NORME INTERNATIONALE ISO 34-1:1994
RECTIFICATIF TECHNIQUE 1

Caoutchouc vulcanisé ou thermoplastique —
Détermination de la résistance au déchirement —
Partie 1:
Éprouvettes pantalon, angulaire et croissant

RECTIFICATIF TECHNIQUE 1

Le Rectificatif technique 1 à la Norme internationale ISO 34-1:1994 a été élaboré par le comité technique ISO/TC 45, *Élastomères et produits à base d'élastomères*, sous-comité SC 2, *Essais physiques et de dégradation*.

Figure 2 — Emporte-pièce pour éprouvette angulaire

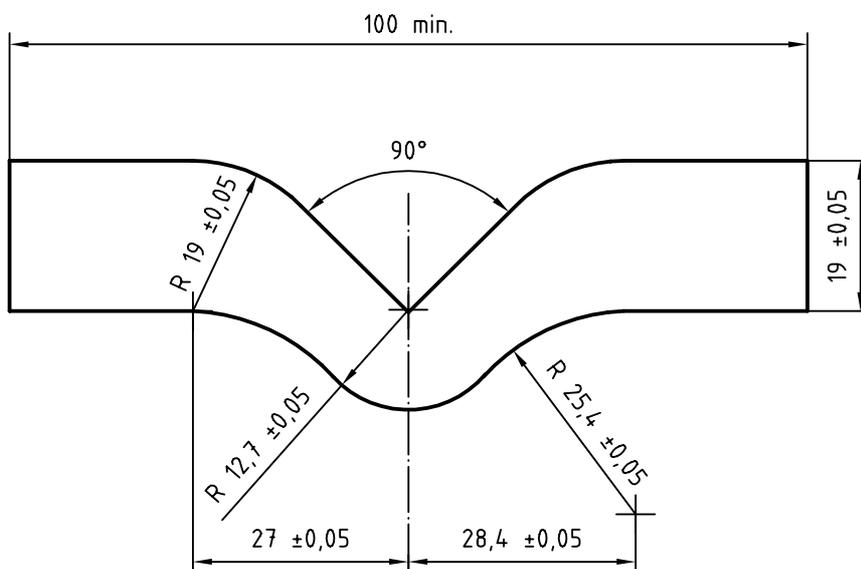
Remplacer la figure existante par la suivante dans laquelle le rayon R 25 a été corrigé en R 25,4 et la cote 28 en 28,4 (voir la partie inférieure droite de la figure).
